**JIHOMORAVSKÝ KRAJ**  
**Krajský úřad Jihomoravského kraje**  
**Odbor investic**  
**Žerotínovo nám. 3, 601 82 Brno**

## Vysvětlení zadávací dokumentace V

Název veřejné zakázky: Zhotovení stavby – Rekonstrukce areálu ZŠ Hapalova – Marie Hübnerové  
Režim a druh veřejné zakázky: nadlimitní veřejná zakázka na stavební práce  
Druh zadávacího řízení: otevřené řízení dle ustanovení § 56 zákona č. 134/2016 Sb., o zadávání veřejných zakázek, ve znění pozdějších předpisů, (dále jen „Zákon“)  
Evidenční číslo zakázky ve Věstníku veřejných zakázek: Z2019-027102

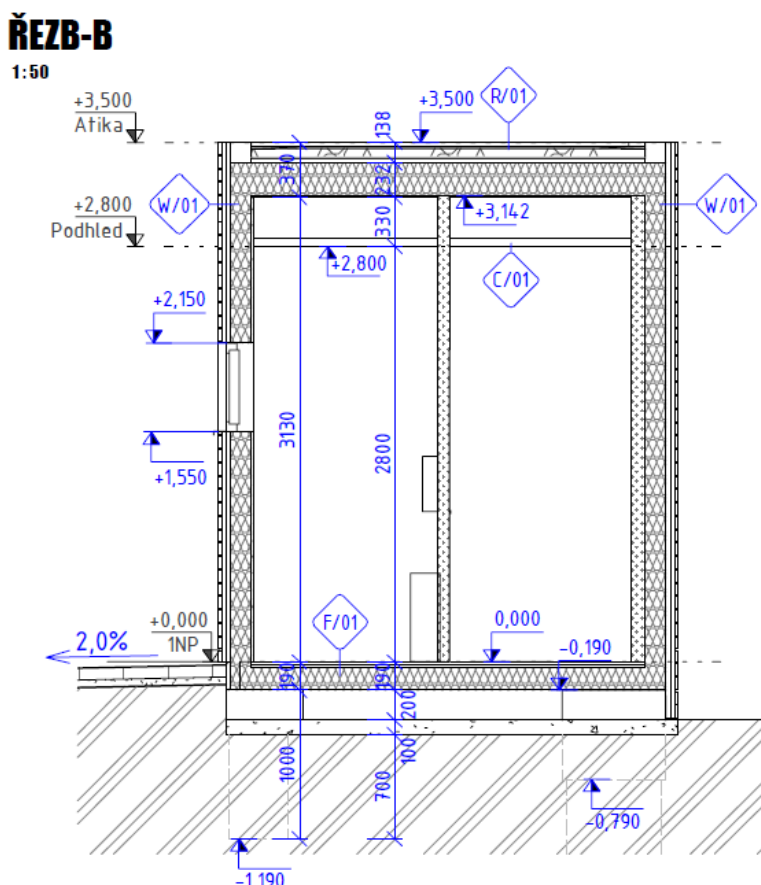
Ve výkazu výměr je pol. č. 164 Kamenný obklad soklu, umělý kámen.

| 164 | 62.1 | Kamenný obklad soklu, umělý kámen, kotvený, AL rošt, černá folie, spárování, lišty, doplňky, detaily, D+M<br>Specifikace viz technická zpráva a skladby kcí!!!:<br>Fasády:<br>W/05b-nad terénem: 0,38*(56,6-1,5)<br>W/06: 0,38*(14,7+18,7+11,3+6,9)<br>W/07: 0,6*(12,5+2+14+98,6-(1,9+0,9+1,8*4+3,5*2+2,7*2+2,5))<br>W/08: 0,47*(91,3+6,9+11,3-(1,5+1,26))<br>W/09: 0,38*(46,6+11,3-(1,5+1,26))<br>W/10b-nad terénem: 0,38*(124,6+10,8-(1+2+1,8*5+3,5*2+2,7*2+2,5+1,9+0,9)) | m2 | 213,15<br><br><br>20,94<br>19,61<br>61,32<br>50,17<br>20,95<br>40,17 |

Podle technické zprávy i skladeb konstrukcí se má jednat o kamenný obklad umělým travertinem v tl. 30 mm.

V knize standardů je však na listu s ozn. 02-07 Kamenný obklad popsán keramický obklad fasády v tl. 12 mm.

Žádáme zadavatele o jednoznačné určení požadovaného materiálu fasádního soklu.“

**Odpověď č. V/4:**

Zadavatel prověřil tento dotaz a konstatuje, že platí kniha standardů, tj. Kamenný obklad tvořený keramickým obkladem fasády v tl. 12 mm.
